**PREVOST**

CAMPAGNE DE RAPPEL

Cr03-06

| SUJET : VÉRIFICATION DES JOINTS DE CARDAN DE LA COLONNE DE DIRECTION | |

FIGURE 1 : DÉTAIL DE LA COLONNE DE DIRECTION

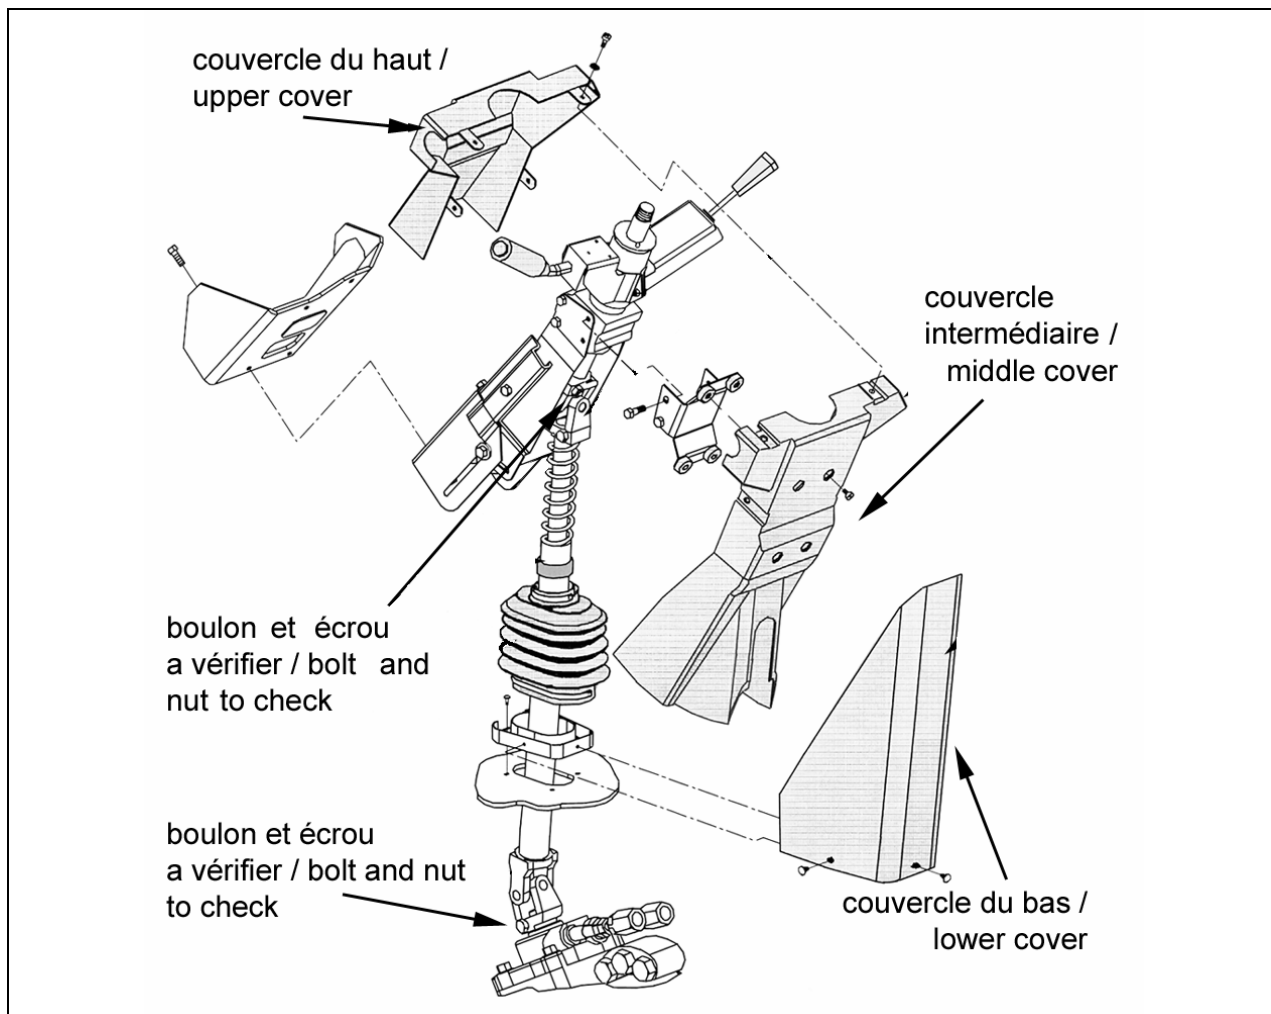
Sur certains véhicules ci-haut mentionnés, il est possible que des boulons et écrous de joint de cardan s'étant détachés durant le transport de pièces, aient été remplacé par de la boulonnerie n'étant pas conforme aux spécifications du manufacturier de la colonne de direction. Cette boulonnerie assure la fixation des fourches de joint de cardan à l'arbre d'entrée de la boîte de direction ainsi qu'à la partie supérieur de la colonne de direction. En temps normal, si la boulonnerie venait qu'à se desserrer, le maintien de la fixation serait assurée car le boulon passe dans une rainure pratiquée dans l'arbre, or cette protection n'est pas assurée avec la boulonnerie de remplacement. Advenant le cas ou le serrage ne soit pas adéquat, il pourrait y avoir séparation de l'arbre et de la fourche du cardan suite à un ajustement de la position du volant et une perte de la conduite en résulterait.

1. Localiser le joint de cardan inférieur (figure 1) et vérifier si le boulon et l'écrou sont conforme. Pour ce faire, utiliser une douille standard SAE 11/16 ou métrique 17mm. Si les dimensions de la tête du boulon ainsi que l'écrou correspondent à la douille, c'est-à-dire qu'ils pourraient être desserrés avec la douille, alors ils sont conforme. Si la tête du boulon et/ou l'écrou sont trop petits pour la douille, alors ils ne sont pas conformes et doivent être changé tous les deux selon la procédure de la partie B.
2. Dans la section du conducteur, enlever les 3 vis fixant le couvercle du bas, enlever les quatre vis fixant le couvercle intermédiaire et les quatre vis fixant le couvercle du haut. Utiliser la même méthode qu'à l'étape 1 pour vérifier la conformité de la boulonnerie du joint de cardan supérieur (voir figure 1).

1. Retirer les boulons et écrous à remplacer sans démonter le joints de cardan de l'arbre.
2. Mettre les écrous et boulons conformes et serrer à un couple de 43 lb-pi (60 N•m).
3. Replacer les couvercles sur la colonne de direction.
